# 改善箇所説明図

## 改善の内容

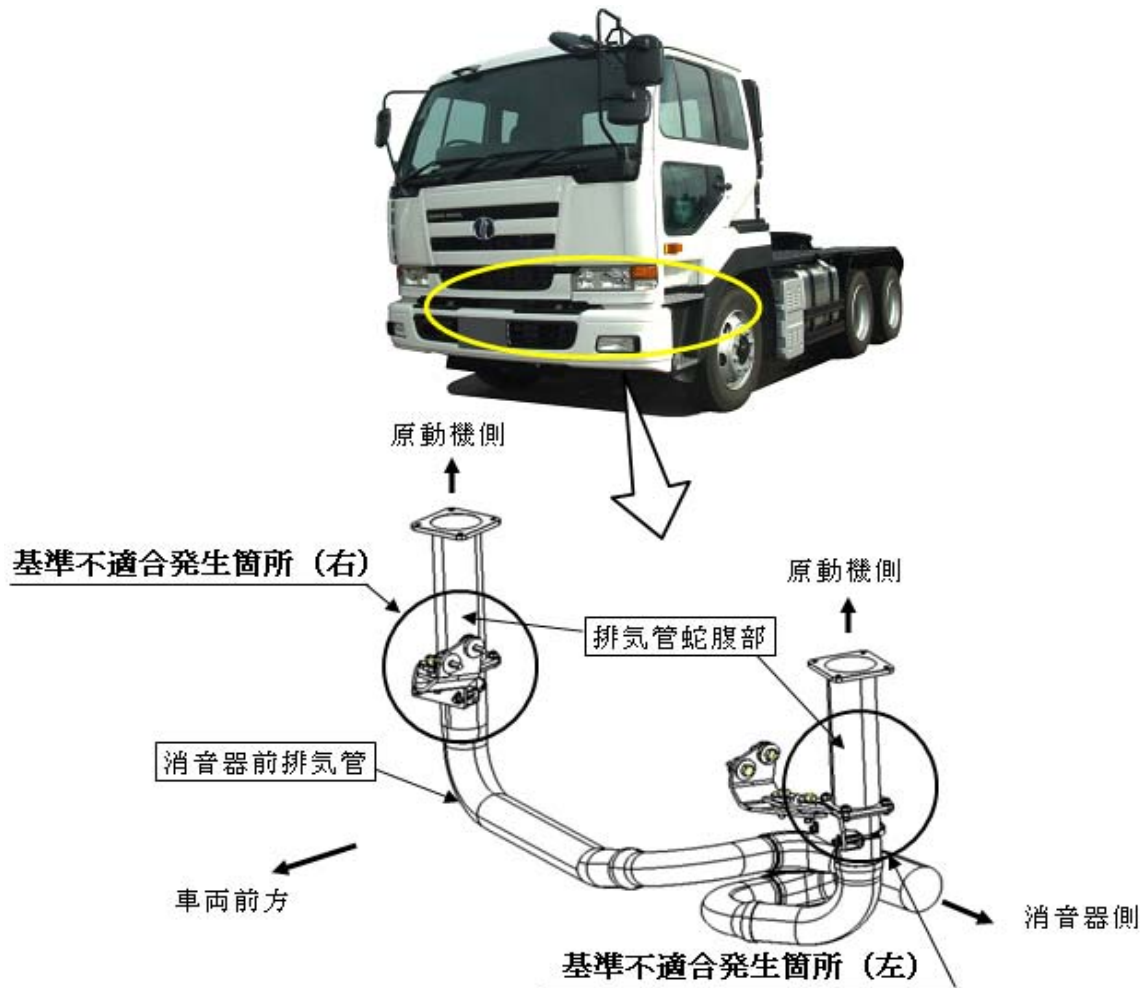
排気管蛇腹部の構造が不適切なため、原動機の振動により当該蛇腹部が摩耗し、亀裂が発生するものがある。そのため、そのまま使用を続けると、排出ガスが漏れ、騒音が増大するおそれがある。

全車両、排気管蛇腹部及び消音器前排気管を対策品に交換する。

注:  内は交換部品を示す。

識別: 左右の排気管取り付けブラケットに、白色ペイントを塗布する。
